Ravenna (RA)
03/01/2024
Nota prot. AGNROM-CD-1269199

[ID: 9505] PROCEDURA DI VALUTAZIONE DI IMPATTO AMBIENTALE AI SENSI DELL'ART. 23 DEL D.LGS 152/2006 RELATIVA AL PROGETTO PER LA REALIZZAZIONE DI UN HUB ENERGETICO DENOMINATO "HUB ENERGETICO AGNES ROMAGNA 1 E 2"

CONTRODEDUZIONI ALLE OSSERVAZIONI PERVENUTE OLTRE I TERMINI DALLA REGIONE EMILIA-ROMAGNA IN FASE DI CONSULTAZIONE PUBBLICA AVVIATA IL 27/11/2023 E FORMALMENTE CONCLUSA IL 12/12/2023

Figura 2: Inquadramento progetto AGNES Romagna

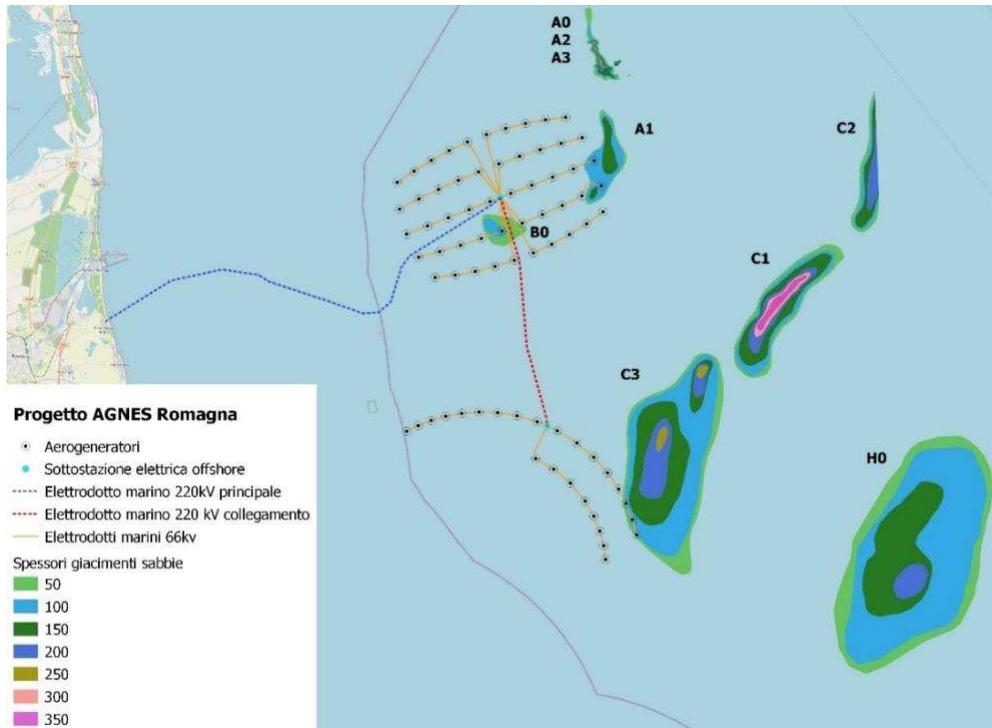
Mostrando l'area marina globale interessata dai giacimenti di sabbie, come illustrato in Figura 2, si desidera sottolineare la limitata interferenza attribuibile al progetto Agnes Romagna.

Il volume totale di sabbie relitte nell'area è quantificato in 433.538.251,90 m³, di cui solamente 5.478.224,76 m³ risultano influenzati (Tabella 1). La presente affermazione enfatizza il fatto che la portata delle sabbie coinvolte direttamente dal progetto è relativamente bassa rispetto alla totalità del volume presente nell'area marina.

Analizzando quindi globalmente i volumi di giacimenti di sabbie, l'impatto di Romagna 1 e Romagna 2 è stimato all'1,26% (Tabella 1), si evince perciò la trascurabilità del dato.

La scrivente, quindi, sostiene che le misure di compensazione non siano necessarie o al limite potranno essere solo commisurate all'entità dell'impatto minimo identificato.

Figura 3: Aggiornamento terminali marini in utilizzo

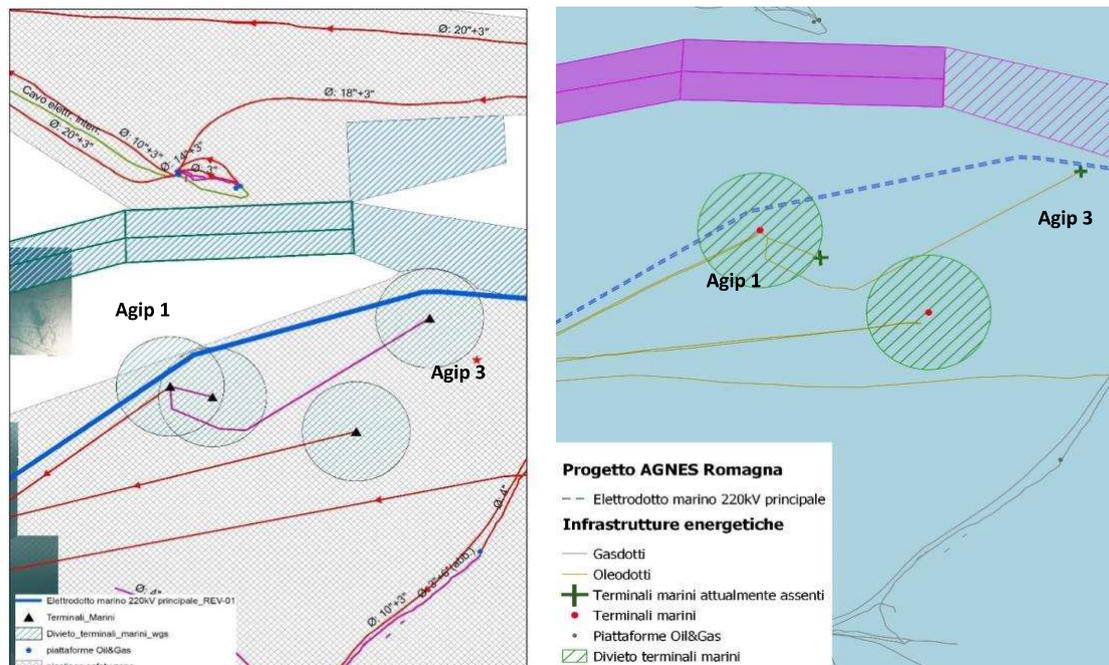
Con riferimento alla mancata osservanza della distanza di sicurezza dai terminali marini Agip 1 e Agip 3, il proponente desidera fornire un aggiornamento sulla situazione attuale.

È da notare che, per quanto concerne i terminali Agip 2 e Agip 3, essi sono stati rimossi (vedi Figura 3), come confermato dalla società ENI Rewind - Divisione "Refining & Markets", che si occupa della gestione e manutenzione dei terminali marini nell'area vasta del Progetto. L'oleodotto ad esso collegato, non operativo, risulta ancora posato nel fondale. Non si ravvisano quindi criticità tra le opere in questione.

Per quanto riguarda Agip 1, durante le nostre consultazioni con le autorità competenti e la società ENI Rewind, è emerso il possibile decommissioning del terminale prima dell'inizio della possibile fase di costruzione del Progetto. Tali informazioni hanno guidato la nostra decisione di procedere lungo questa traiettoria; tuttavia, siamo consapevoli della necessità di adottare misure adeguate nel caso in cui tali prospettive non si concretizzino (eventuali sovrapposizioni dei lavori dovranno di certo essere organizzate in modo da non creare interferenze). In ogni caso, nella successiva fase autorizzativa si chiederà specifico permesso ad ENI Rewind per effettuare le operazioni di installazione all'interno dell'area di sicurezza del terminale Agip 1; Agnes, qualora fosse strettamente necessario, potrebbe anche attuare una parziale modifica della rotta del tracciato al fine di ridurre le interferenze con l'area di sicurezza.

Figura 5: Sovrapposizione delle zone di sicurezza degli aerogeneratori con deposito RA2

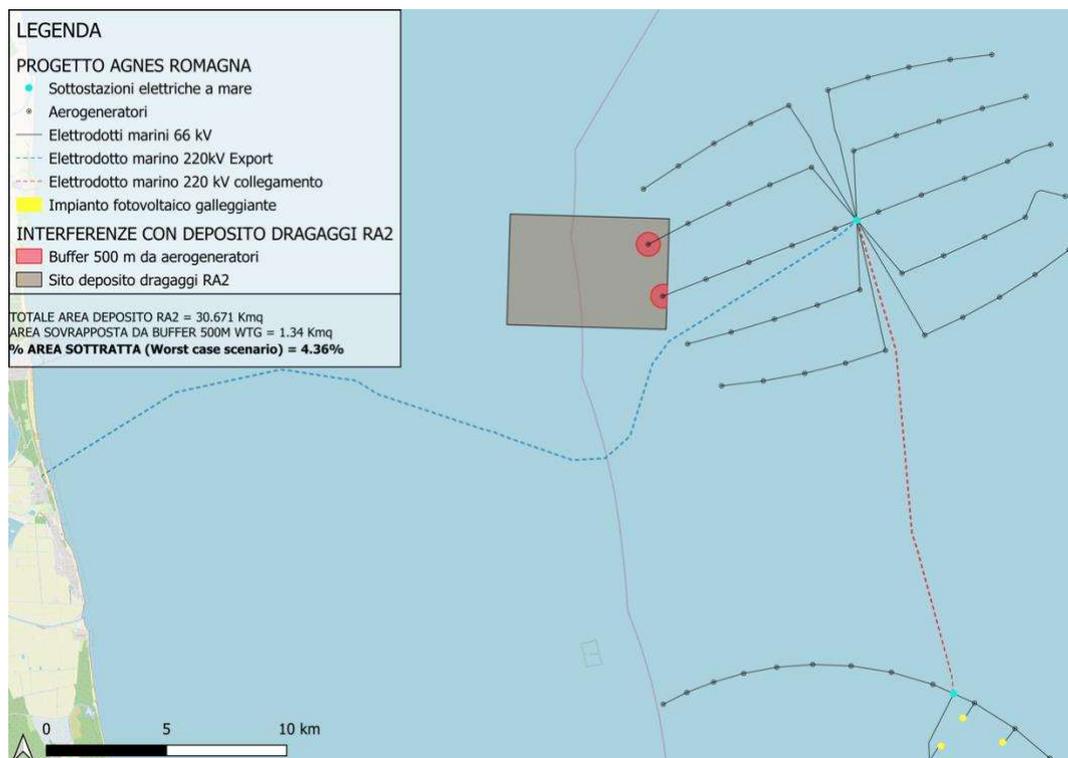
In merito al parere dell'Autorità di Sistema Portuale del Mare Adriatico centro settentrionale (AdSP) con nota prot. 1235253 in data 12/12/2023, la scrivente rende noto che è stato svolto un confronto sul tema con il direttore tecnico dell'AdSP in data 18/12/2023. Si rimanda alla controdeduzione con codice AGNROM-CD-0014217 per ulteriori informazioni.

- L'area, una volta effettuati i conferimenti, necessiterà almeno di 2 anni affinché vi sia una naturalizzazione dei sedimenti.
- Le opere installate nell'ambito di Agnes Romagna, data la loro natura, creeranno interferenze trascurabili con le eventuali attività di deposito dei materiali dragati in fasi successive. Difatti, gli elettrodotti saranno posati nel fondale e il rilascio di materiali di escavo sopra di essi potrebbe persino portare vantaggi in termini di maggiore protezione dei cavi da attività di natura antropogenica; per quanto riguarda gli aerogeneratori, sarà necessario osservare una distanza minima di sicurezza che dovrà essere stabilita dall'autorità marittima competente. A tal fine, si prega di consultare l'immagine sottostante.

Nell'immagine è stato ipotizzato un caso nettamente conservativo, ovvero un buffer imposto di sicurezza di 500 metri dal centro di ogni aerogeneratore. In tal caso, l'area sottratta al deposito di materiale dragato sarebbe solo il 4,36% del totale. Qualora, come auspicabile, la distanza di sicurezza imposta dall'autorità marittima fosse minore (es. 200 metri), l'impatto diverrebbe ulteriormente trascurabile.
